浜岡原子力発電所

地震動の顕著な増幅を考慮する地震動評価について (コメント回答)

2021年1月29日

2020年7月31日 第882回審査会合コメント及び回答概要一覧

（再掲）内陸地殻内地震としての検討

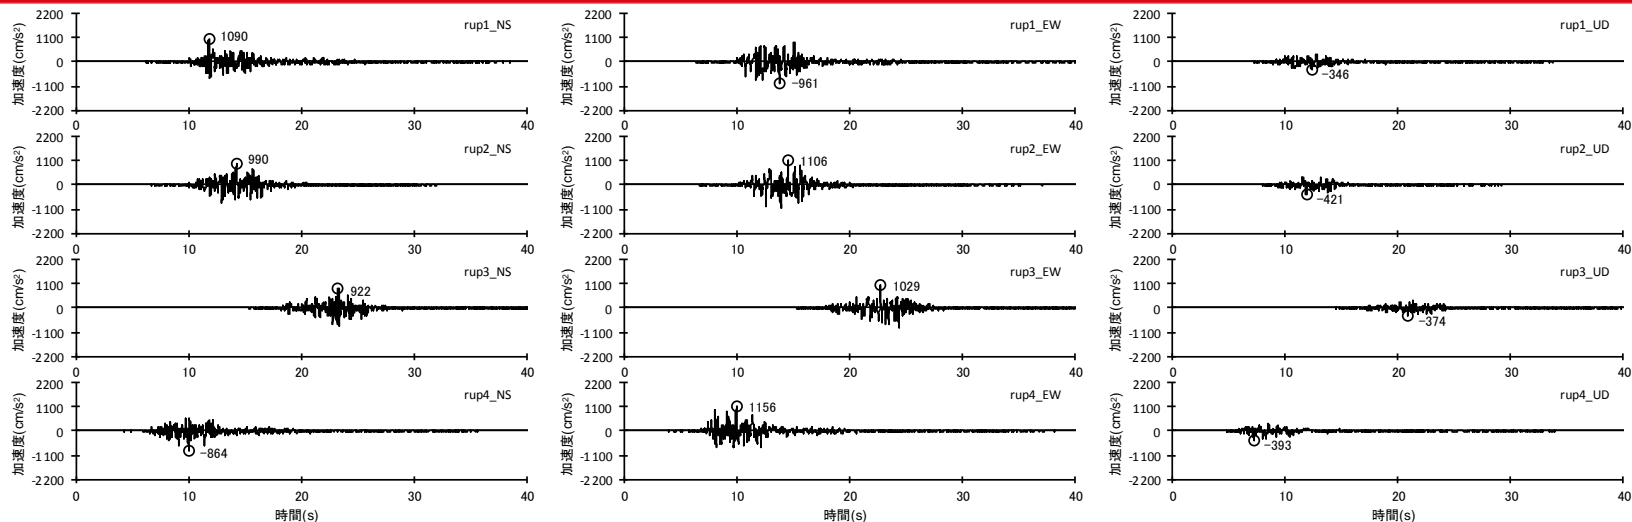
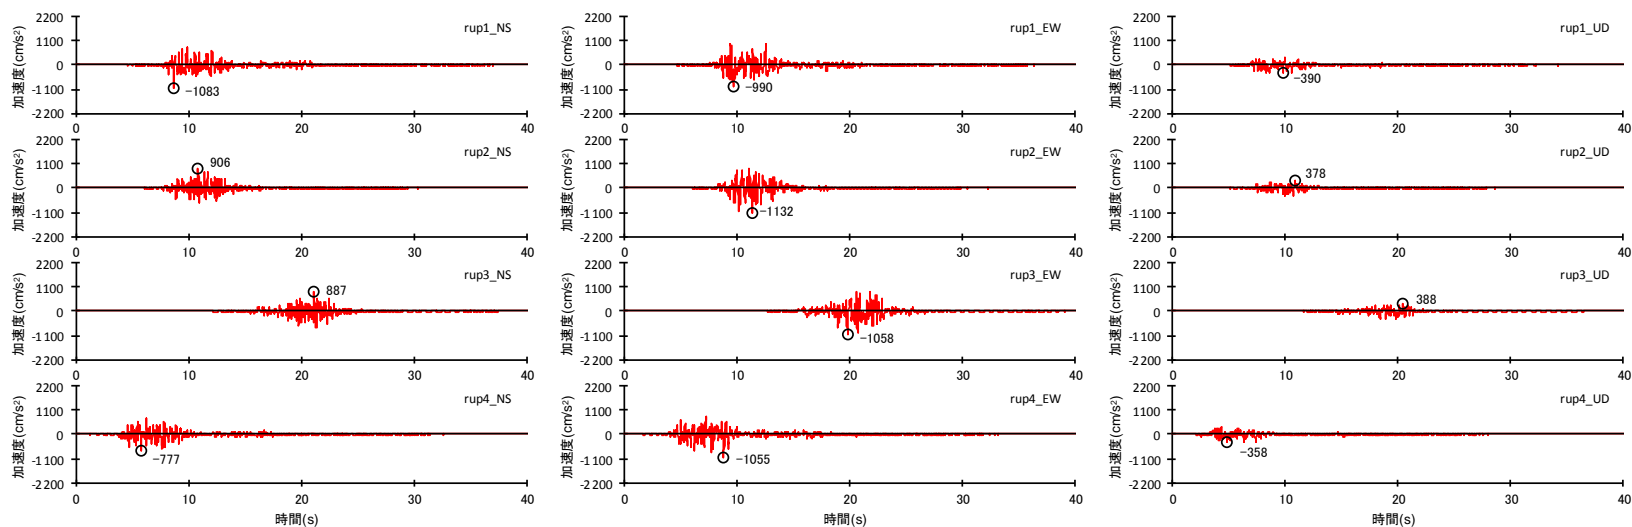
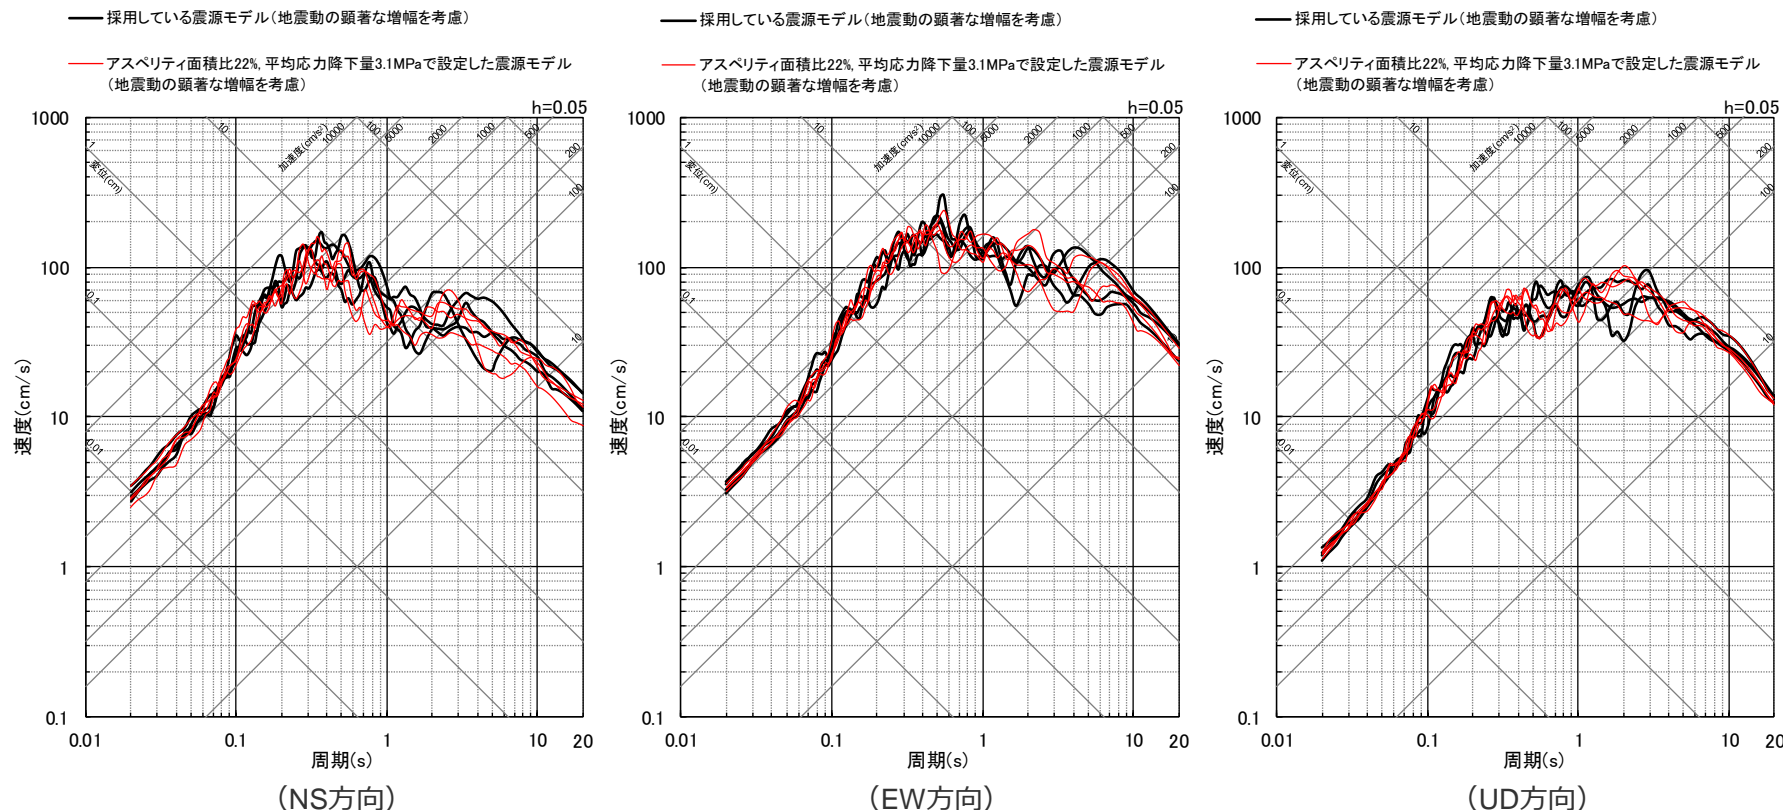
No.	コメント	回答概要	ページ
1	断層モデルを用いた手法及び応答スペクトルに基づく手法の地震動の顕著な増幅を考慮する地震動評価の結果について、実際に敷地で観測された増幅特性を踏まえ、その妥当性を説明すること。	「敷地における地震動の増幅特性」の審査で報告した地震観測記録の分析結果等を改めて示し、地震動の顕著な増幅の地震動評価への反映方法や保守的な評価の考え方を地震観測記録の分析結果との関係を整理して説明する。そのうえで、断層モデルを用いた手法及び応答スペクトルに基づく手法の地震動の顕著な増幅を考慮する地震動評価の結果の妥当性について、2009年駿河湾の地震（本震）における敷地の観測記録により確認した地震動の顕著な増幅の特性が地震動評価結果に反映されていること、地震観測記録の分析結果に対し地震動の顕著な増幅が保守的に考慮された地震動評価結果となっていることを説明する。	p.7～
2	応答スペクトルに基づく手法の地震動の顕著な増幅の反映に用いる水平動の応答スペクトル比において、断層モデルを用いた手法による地震動評価結果のNS方向とEW方向の平均を用いていることについて、どちらか一方が明らかに大きい場合は過小評価のおそれがあることから、それぞれの方向の応答スペクトル比を示すとともに、地震動評価への反映方法について考え方を整理して説明すること。	応答スペクトルに基づく手法の地震動の顕著な増幅の反映に用いる水平動の応答スペクトル比について、NS方向とEW方向の平均を用いる考え方を整理して説明するとともに、断層モデルを用いた手法による地震動評価結果のNS方向とEW方向の応答スペクトル比に大きな違いがないことを示す。	p.7～
3	御前崎海脚西部の断層帯の断層傾斜角の不確かさを考慮した震源モデルに係る強震動予測レシビにあるアスペリティ面積比22%及び平均応力降下量3.1MPaで設定した震源モデルの地震動の顕著な増幅を考慮する地震動評価における検討について、内陸地殻内地震単体での検討に加えて、プレート間地震との連動を考慮した地震動評価結果まで示すこと。	御前崎海脚西部の断層帯の断層傾斜角の不確かさを考慮した震源モデルに係る強震動予測レシビにあるアスペリティ面積比22%及び平均応力降下量3.1MPaで設定した震源モデルの地震動の顕著な増幅を考慮する地震動評価における検討について、プレート間地震との連動を考慮した地震動評価結果を示す。	p.202～

○ 採用している震源モデル（地震動の顕著な増幅を考慮）とアスペリティ面積比22%、平均応力降下量3.1MPaで設定した震源モデル（地震動の顕著な増幅を考慮）の統計的グリーン関数法による地震動評価結果の比較から、両者の地震動レベルは同程度となっていることを確認した。
